## **ADDENDA N° 4**

*Numéro de la demande de soumissions : 20-1207*

*Titre : Travaux de Rénovation de la Salle de Conférences – Édifice 59, FEC, Ottawa.*

*Date : 25 janvier, 2021*

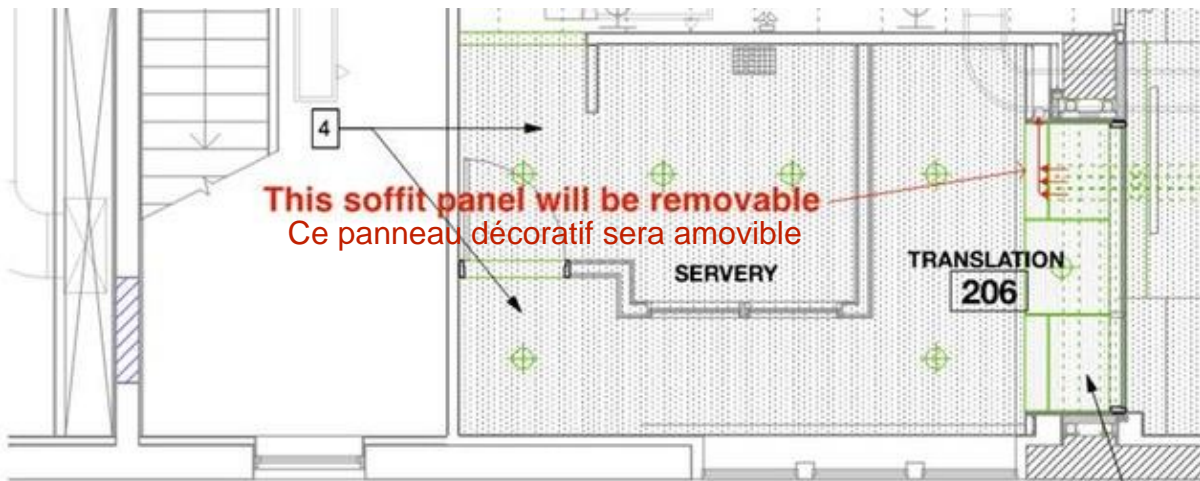
**Q 2. Dessin E200, nouveaux travaux - note 10, combien y a-t-il de câbles de données?  
(S'agit-il de l'armoire de données principale pour tout l'étage?)**

A 2. Voir ci-joint une photo de la boîte de jonction mentionnée avec le couvercle retiré.
